改善箇所説明図

基準不適合発生箇所

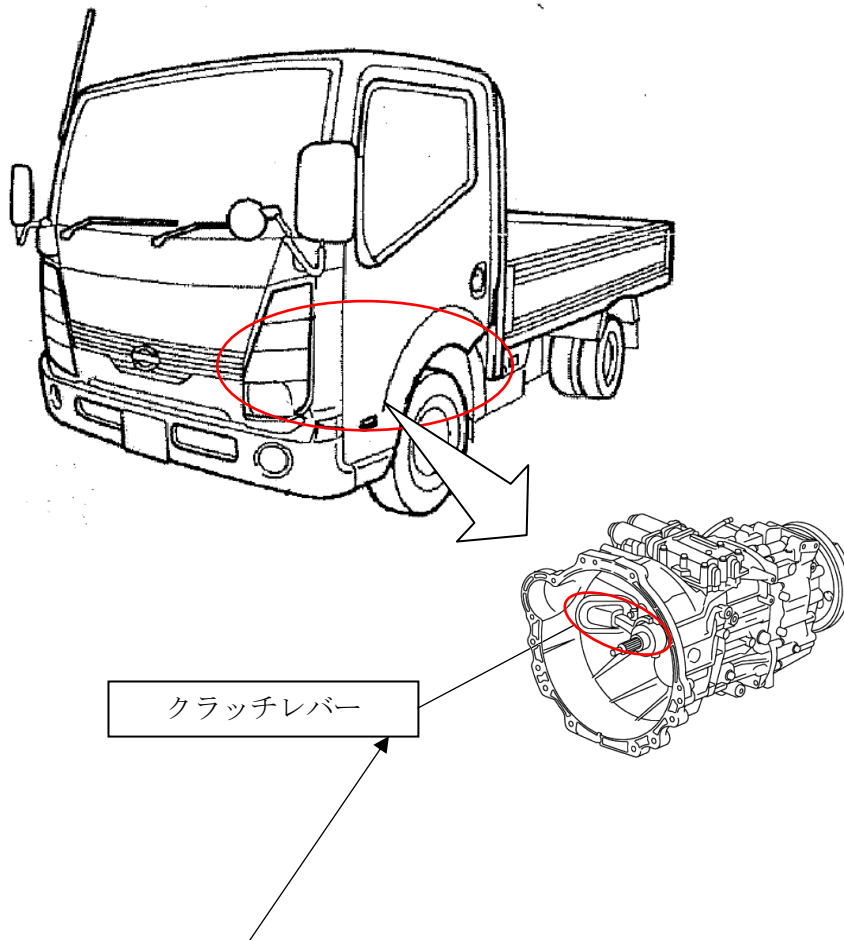
自動6速マニュアルモードトランスミッション(6AMT)搭載車において、令和2年10月29日届出(届出番号4835)の改善措置にてクラッチレバー支点部に塗布したグリスの材質選定が不適切であったため、使用過程でグリスが変質することがある。そのため、クラッチレバーの摺動不良による変速遅れが発生し、そのままの状態で使用を続けると、最悪の場合、クラッチレバーが動かなくなるため、警告灯の点灯及び警告音が鳴動するとともに、保護制御によりギヤが固定されて変速できなくなり、停車後に発進できなくなるおそれがある。

全車両、クラッチレバーを対策品に交換する。

識別：白色のシールをモデルナンバープレートの右横に貼り付ける。
